# ΕΦΗΜΕΡΙΣ ΤΗΣ ΚΥΒΕΡΝΗΣΕΩΣ

ΑΡΙΘΜΟΣ ΦΥΛΛΟΥ  
639

### ΠΟΛΕΟΔΟΜΙΑ ΑΠΟΦΑΣΕΙΣ

Τροποποίηση σχεδίου πόλης στα Περιβόλια Ρεθύμνου (πρόταση 7 μελετητών). .... 2  
Τροποποίηση σχεδίου πόλης στα Περιβόλια Ρεθύμνου (πρόταση 14 μελετητών). .... 3  
Τροποποίηση σχεδίου πόλης στα Περιβόλια Ρεθύμνου (πρόταση 13 μελετητών). .... 4  
Τροποποίηση σχεδίου πόλης στα Περιβόλια Ρεθύμνου (πρόταση 6 μελετητών). .... 5  
Τροποποίηση σχεδίου πόλης στα Περιβόλια Ρεθύμνου (πρόταση 3 μελετητών). .... 6  
Τροποποίηση σχεδίου πόλης στα Περιβόλια Ρεθύμνου (πρόταση 18 μελετητών). .... 7

Τροποποίηση σχεδίου πόλης στα Περιβόλια Ρεθύμνου  
(πρόταση 7 μελετητών).

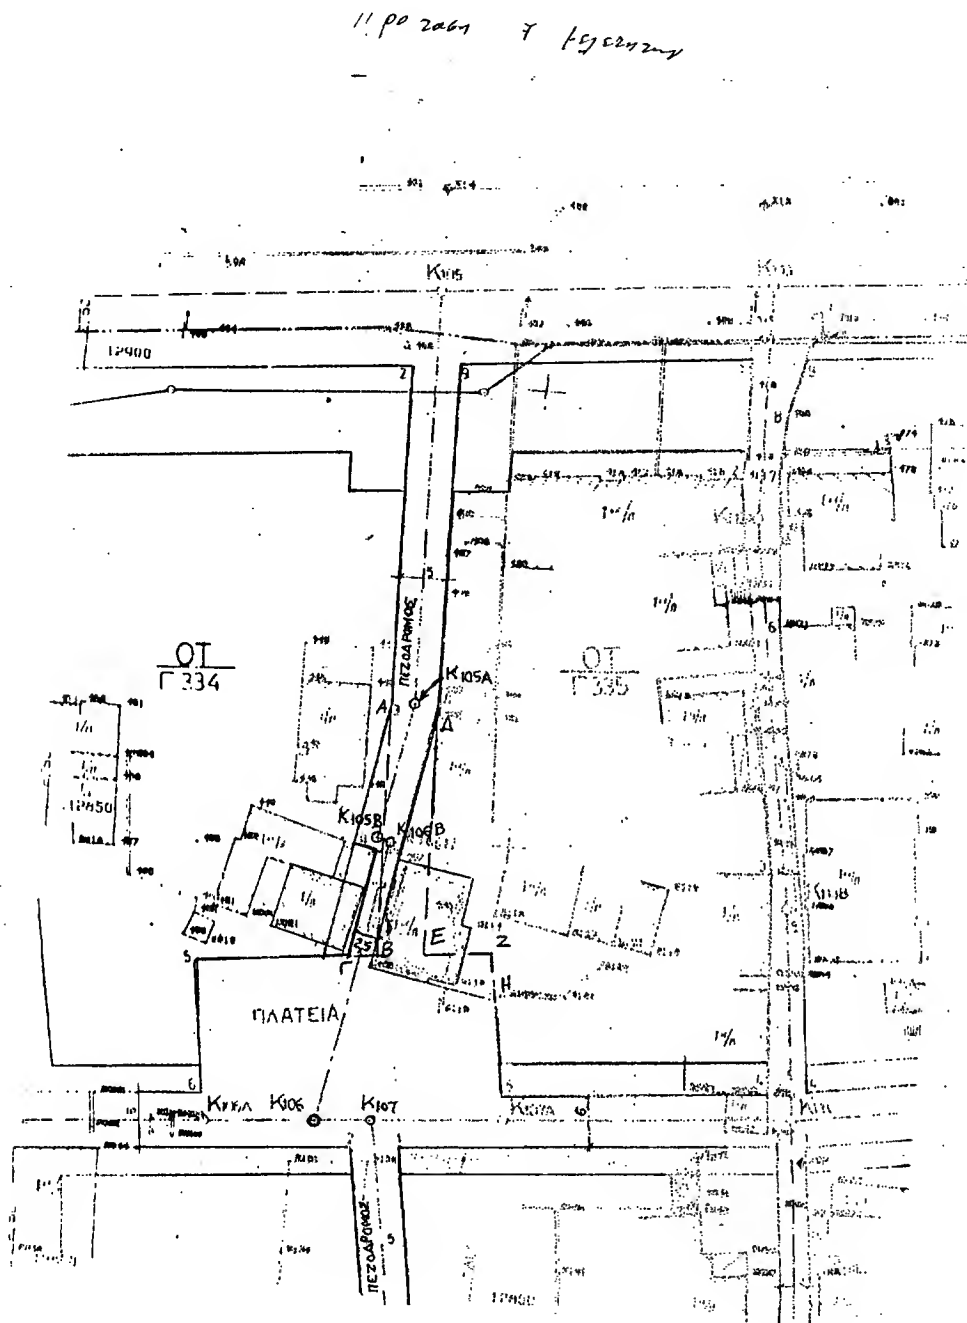
Εγκρίνεται η τροποποίηση του ρυμοτομικού σχεδίου πόλης στα Περιβόλια Ρεθύμνης όπως αυτή φαίνεται στο συνημμένο σχέδιο και συγκεκριμένα καταργούνται οι οικοδομικές γραμμές Α-Β-Γ και Α-Ε-Ζ-Η.

Η νέα θέση των οικοδομ. γραμμών ορίζεται από τον άξονα Κ. 105 Α-Κ 105Β παράλληλα με αυτόν και σε απόσταση 2,50 μ. δεξιά και αριστερά, παράλληλα με τον άξονα Κ 105 Β-Κ 106Β και σε απόσταση 1,25 μ. δεξιά αυτού καθώς επίσης και παράλληλα προς τον άξονα Κ 106 Β-Κ 106 σε απόσταση 1,25 μ. δεξιά και αριστερά.

Για το τμήμα του κτίσματος που είναι στην πλατεία τροποποιείται η οικοδ. γραμμή ώστε να είναι σε επαφή με την οικοδομή.

Τροποποίηση σχεδίου πόλης στα Περιβόλια Ρεθύμνου  
(πρόταση 14 μελετητών).

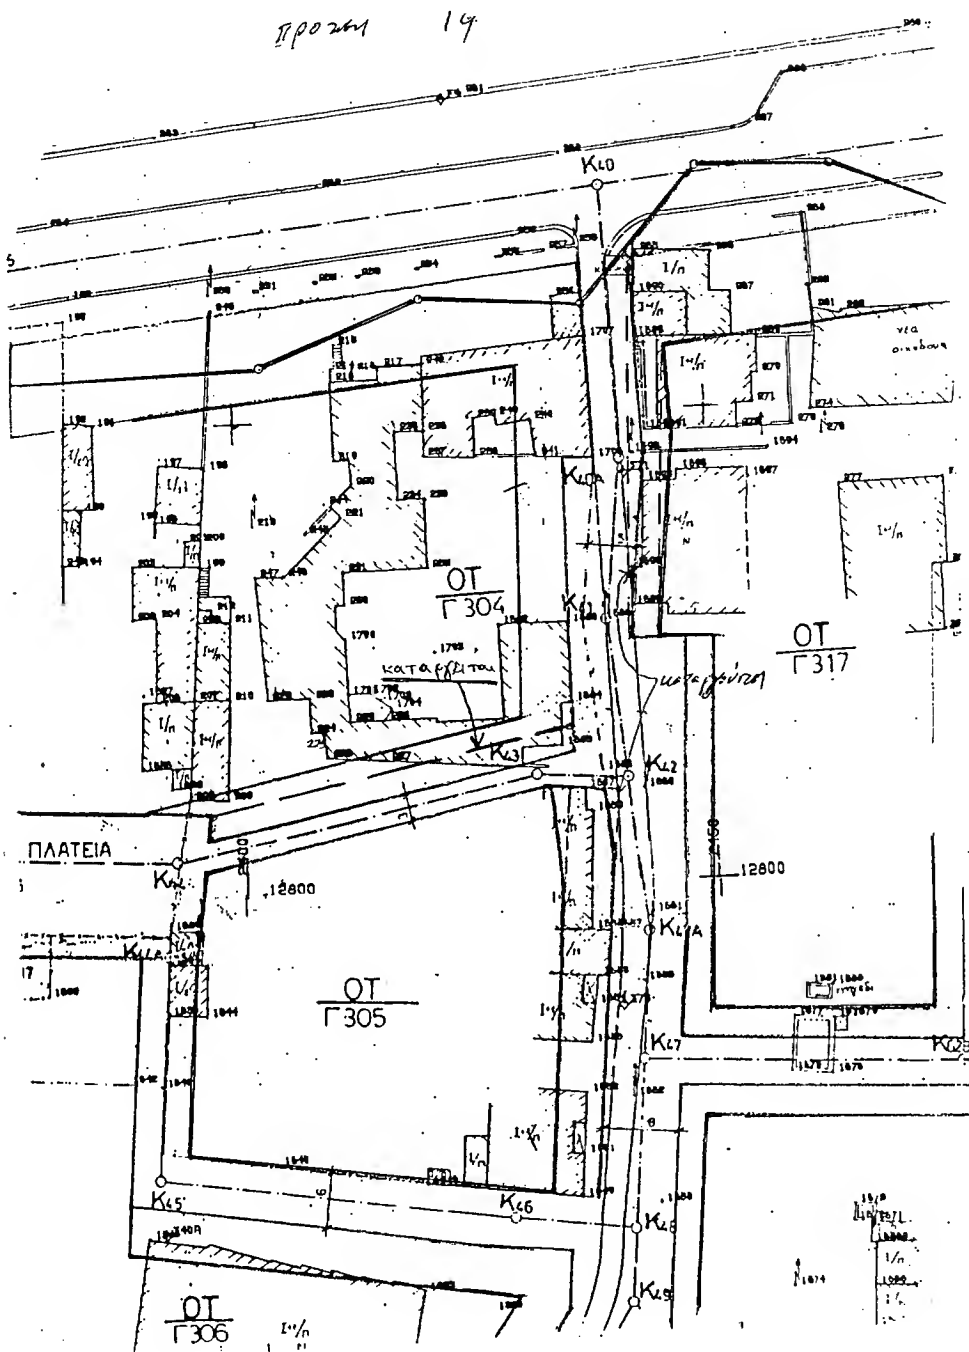
(3) βόλια Ρεθύμνης όπως αυτή σημειώνεται στο συνημμένο σχέδιο και συγκεκριμένα γίνεται: 1) Κατάργηση της Ρ.Γ. νότια του Ο.Τ. Γ304 και μετατόπιση αυτής κατά 3.00 μ. νοτιότερα. Η νέα Ρ.Γ. ακολουθεί παράλληλα και σε απόσταση 1,50 μ. του άξονα που ορίζεται από τις κορυφές Κ44-Κ43, για το τμήμα Κ43-Κ42 η νότια Ρ.Γ. απέχει 1.50 μ. από αυτόν, ενώ η βόρεια συνεχίζει σε ευθυγραμμία με το τμήμα που αντιστοιχεί στην αξονική γραμμή Κ44-Κ43.

2) Μικρομετατόπιση της Ρ.Γ. και Ο.Γ. ανατολικά του δρόμου που ορίζεται από τα Ο.Τ. Γ304 και Γ317 ούτως ώστε το πλάτος του δρόμου από 3.80 μ. που ήταν στο στενότερο σημείο του να γίνει 5.00 μ.

Επίσης γίνεται απότμηση της βόρειο ανατολικής γωνίας του Ο.Τ. Γ 305 όπως το συνημμένο σχεδιάγραμμα.

Τροποποίηση σχεδίου πόλης στα Περιβόλια Ρεθύμνου  
(πρόταση 13 μελετητών).

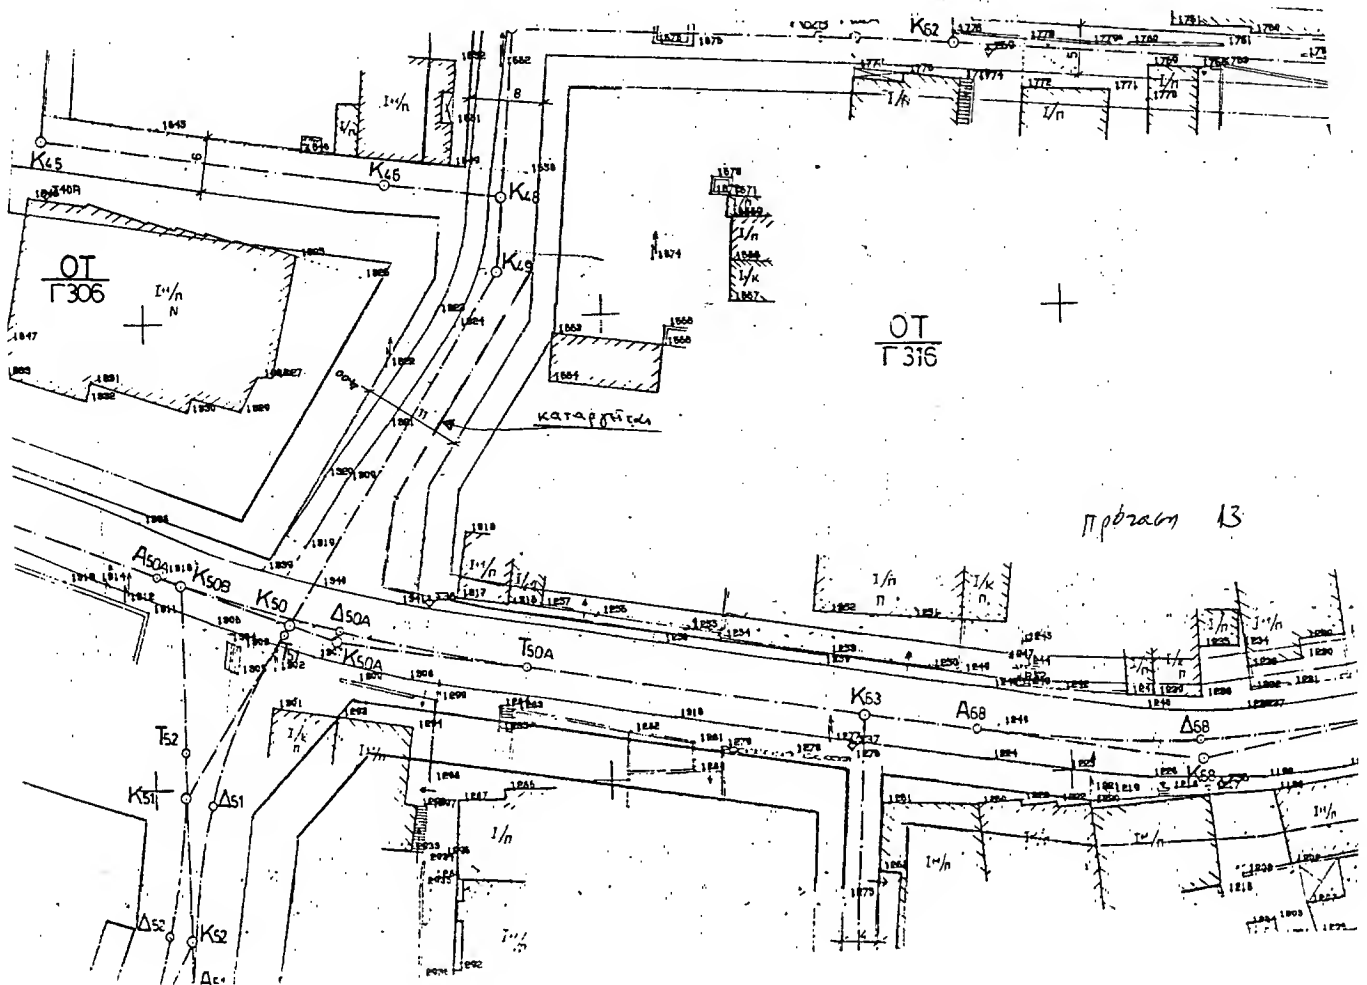
Εγκρίνεται η τροποποίηση του ρυμοτομικού σχεδίου πόλης στα Περιβόλια Ρεθύμνης όπως αυτή σημειώνεται στο συνημμένο σχέδιο και συγκεκριμένα γίνεται διαπλάτυνση του δρόμου μεταξύ των Ο.Τ. Γ306 και Γ316 στην περιοχή συμβολής τους, με τον κεντρικό δρόμο και μάλιστα προς την δυτική πλευρά (όπου και η δυσμενής γωνία συμβολής, ώστε να καθίσταται δυνατή η διαμόρφωση μελλοντικού ισόπεδου κόμβου στην περιοχή συμβολής.

Τροποποίηση σχεδίου πόλης στα Περιβόλια Ρεθύμνου  
(πρόταση 6 μελετητών).

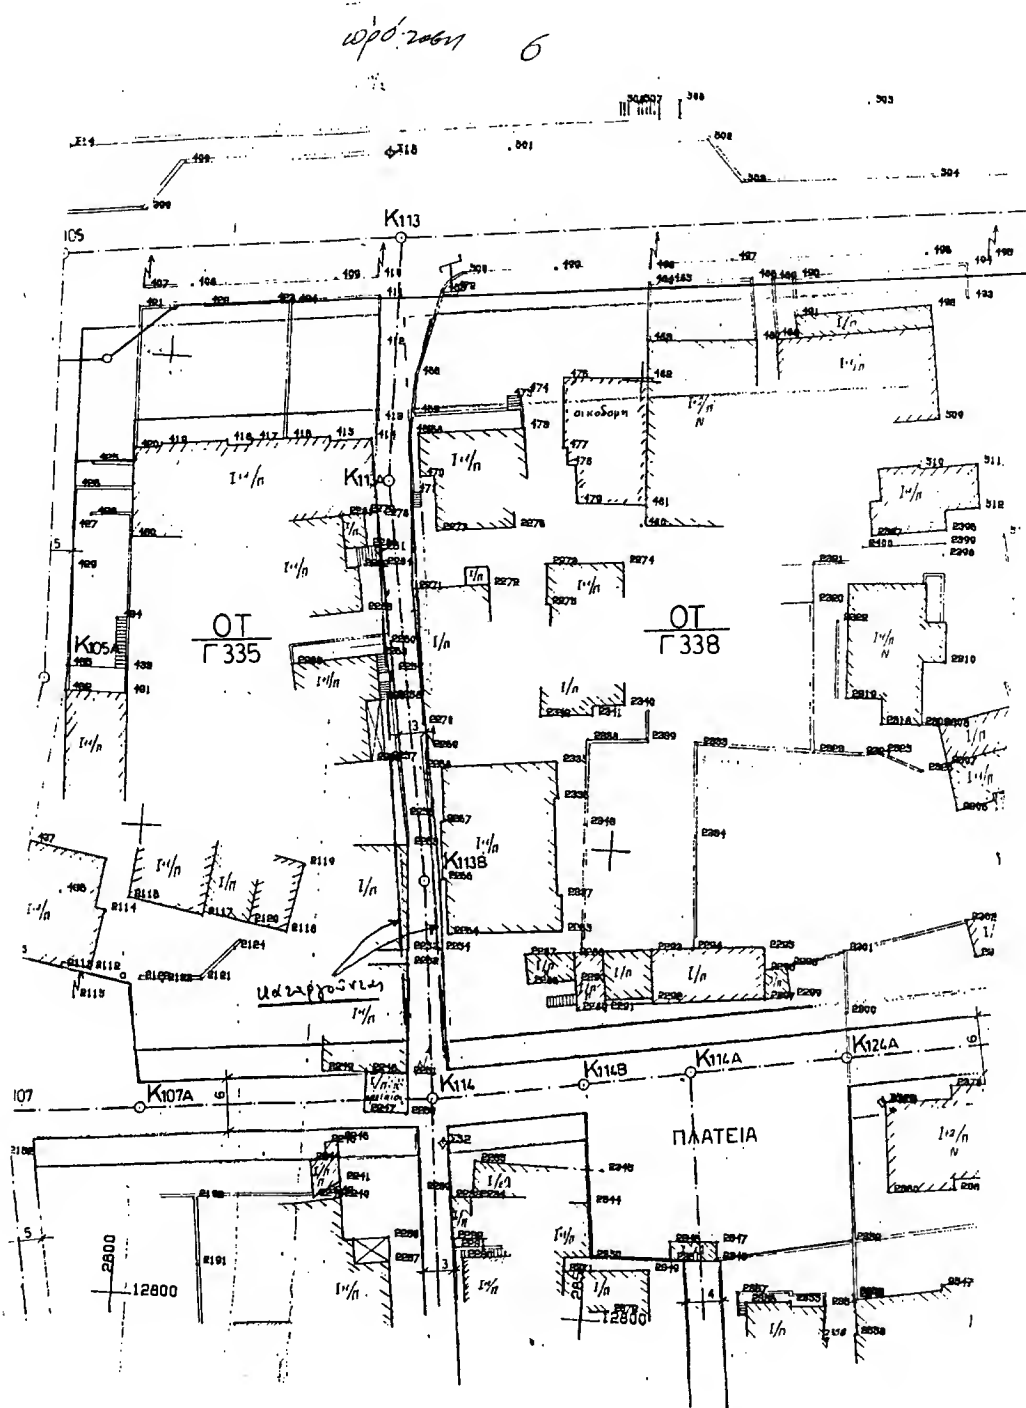
Εγκρίνεται η τροποποίηση του ρυμοτομικού σχεδίου πόλης στα Περιβόλια Ρεθύμνης όπως αυτή σημειώνεται στο συνημμένο σχέδιο και συγκεκριμένα γίνεται διαμόρφωση των οικοδομικών γραμμών, μεταξύ των Ο.Τ. Γ335 και Γ338, σύμφωνα με τη θέση των κτισμάτων, με μεταβαλλόμενο πλάτος δρόμου από τα 4.00 έως τα 3.00 μ. και από-τμηση της βόρειο δυτικής γωνίας του Ο.Τ. Γ 338.

Τροποποίηση σχεδίου πόλης στα Περιβόλια Ρεθύμνου  
(πρόταση 3 μελετητών).

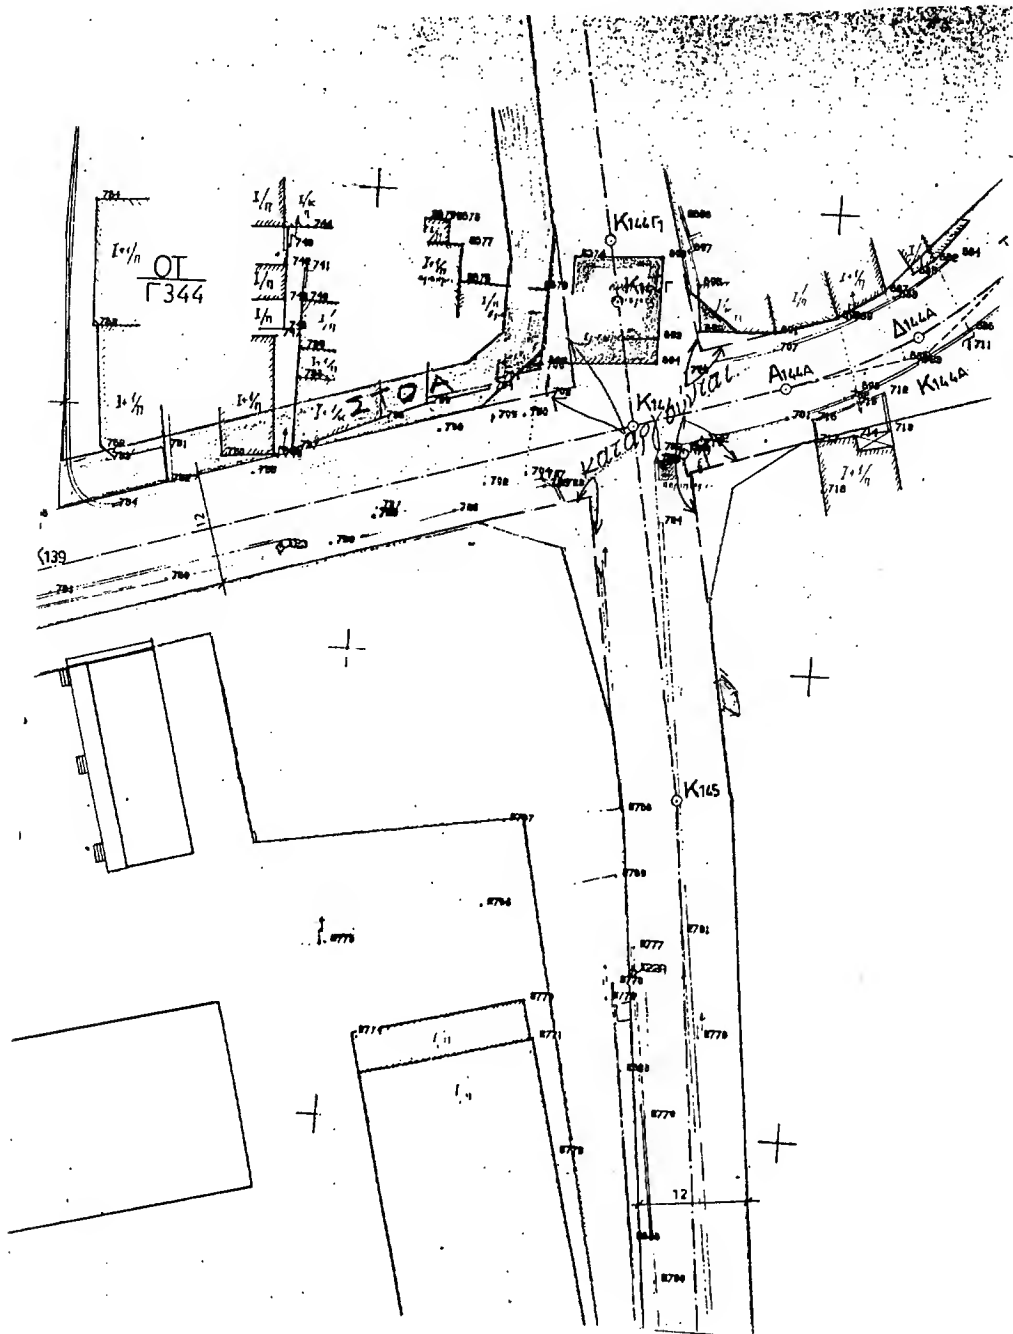
Εγκρίνεται η τροποποίηση του ρυμοτομικού σχεδίου πόλης στα Περιβόλια Ρεθύμνης όπως αυτή σημειώνεται στο συνημμένο σχέδιο και συγκεκριμένα γίνονται αποτμήσεις στις 4 γωνίες των Ο.Τ. που διαμορφώνουν τη συμβολή των οδών Εμμ. Παχλά και Δασκαλάκη (περιφερειακού) για την καλύτερη κυκλοφορία των οχημάτων με την κατασκευή πλήρως διαμορφωμένου ισόπεδου κόμβου.
